福島第一原子力発電所 特定原子力施設に係る実施計画 変更認可申請書の  
一部補正について

サブドレンピット (No. 30, 37, 57) の復旧に関する審査の進捗を踏まえ、下記の  
通り変更を行う。併せて、原規規発第1807187号にて認可された実施計画の反映を行  
う。

2.35 サブドレン他水処理施設

図-2 サブドレン集水設備系統図

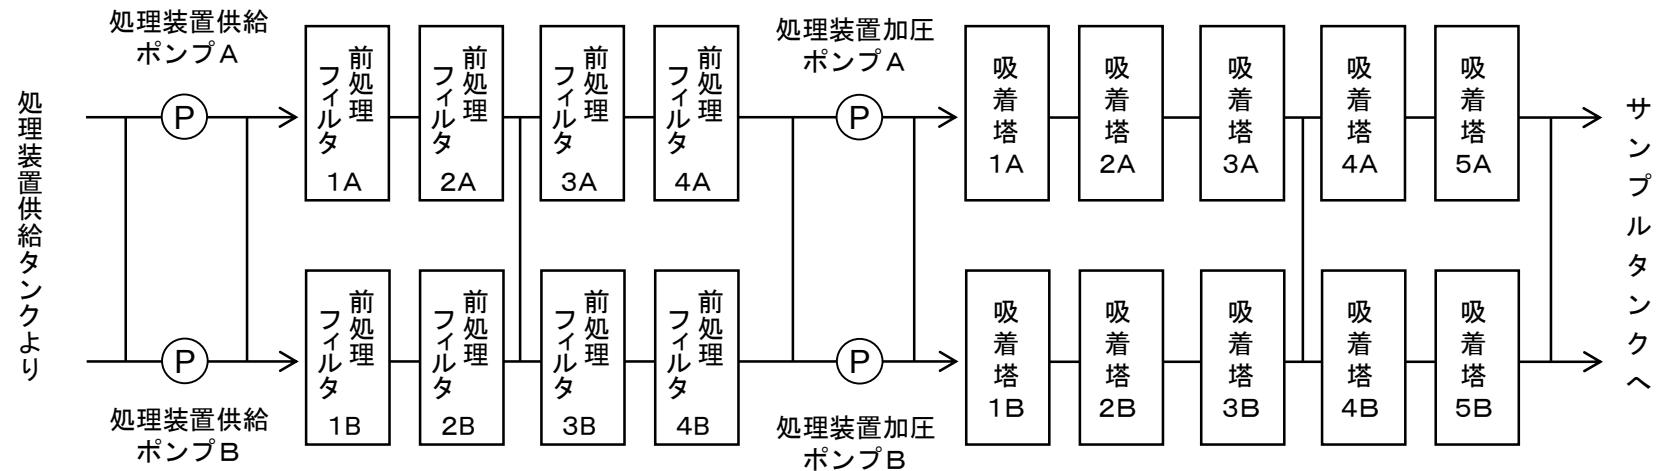
- ・サブドレン集水設備系統図の記載の見直し
